再処理工場の設工認の主要経緯

今回変更認可申請した主な内容は、既に認可されている第6回の設工認に係わるものであります。

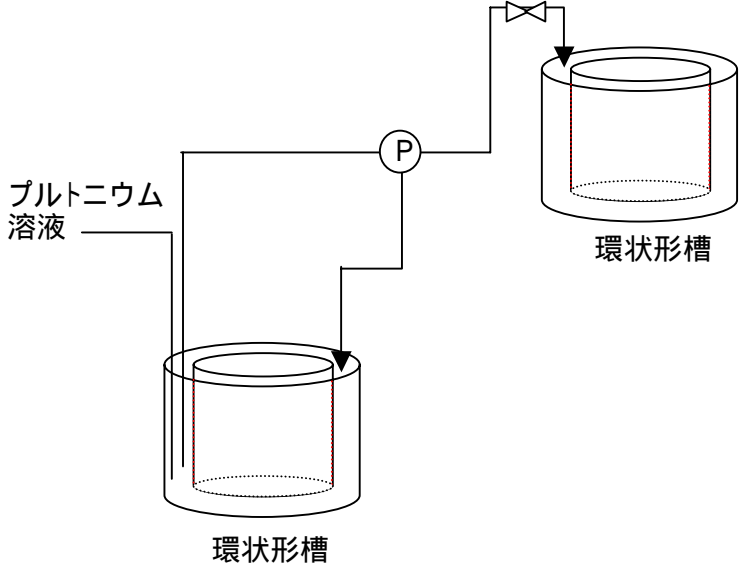
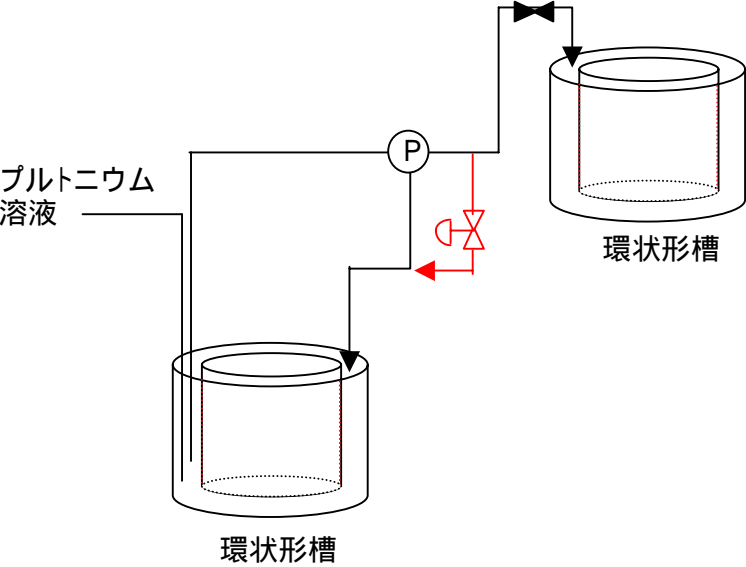
変更前	変更後	備考
 <p>プルトニウム溶液</p> <p>環状形槽</p> <p>環状形槽</p>	 <p>プルトニウム溶液</p> <p>環状形槽</p> <p>環状形槽</p>	<p>精製建屋における環状形槽において、温度不均一事象が確認されたことから、温度均一化を図る目的でポンプ出口に循環ラインを設ける変更</p>
